## CIRCULAIRE TECHNIQUE PIÈCES DÉTACHÉES SPARE PARTS TECHNICAL CIRCULARS TECHNISCHE RUNDSCHREIBEN FÜR ERSATZT

00-40-205

00468

**OBJET :** Modification de la tuyauterie de retour d'huile sur les pompes d'injection RMS montées sur moteur V 85 S.  
Châssis Cabine avancée "Groupe"

PLAN DE LA POMPE D'INJECTION : réf. 672053 à l'indice : G

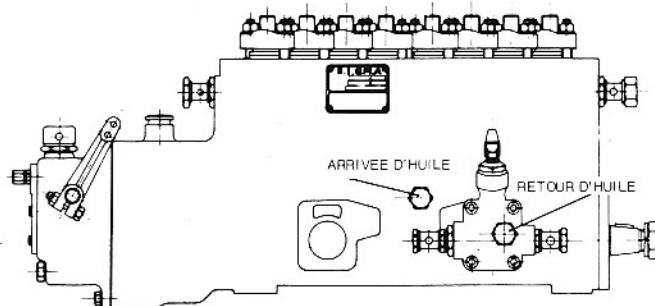
Ancien montage		Désignation	Nouveau montage	
Réf.	Qté		Réf.	Qté
671680	1	Tuyauterie de retour d'huile	673529	1
671681	1	Tuyauterie de retour d'huile	673530	1
672053	1	Pompe d'injection indice "G"		
		Pompe d'injection indice "H"	672053	1

**APPROVISIONNEMENT :** A épuisement des pompes à l'indice "G" seules les pompes à l'indice "H" seront fournies, il faudra alors commander les tuyauteries de retour d'huile.

PLAN DE LA POMPE D'INJECTION : réf. 672053 à l'indice : H
